外部火災・爆発による損傷の防止に関する評価への影響説明書

1. 概要

加工事業変更許可申請書では、「原子力発電所の外部火災影響評価ガイド」(以下「外部火災ガイド」という。)を参考とし、加工施設敷地内外での火災・爆発を想定し、加工施設の建物の健全性を確認し、森林火災、近隣工場等の火災・爆発の影響評価を行い、加工施設の建物に影響のないことを示した。

第1図 第1高圧ガス貯蔵施設(アンモニアタンク)撤去、ボンベ置場(1)撤去 及び高圧ガス運搬車両の走行経路

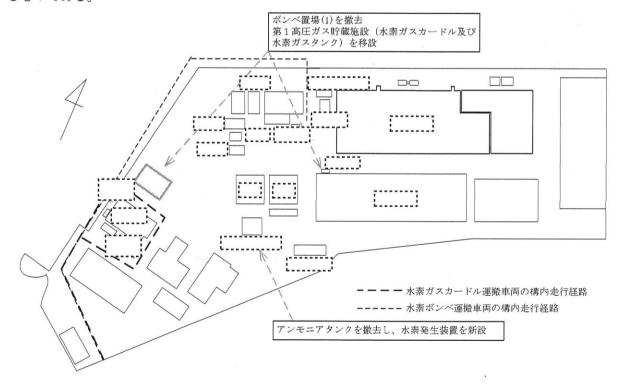
その後の詳細設計において第5廃棄物貯蔵棟の詳細な位置の確定、外部火災・爆発影響評価条件に関係する敷地内の高圧ガス関連施設の配置(ボンベ置場(1)は撤去し、第1高圧ガス貯蔵施設(液化アンモニアタンクから水素発生装置へ変更し移設)及び高圧ガス運搬車両の経路を変更した。(第1図参照)
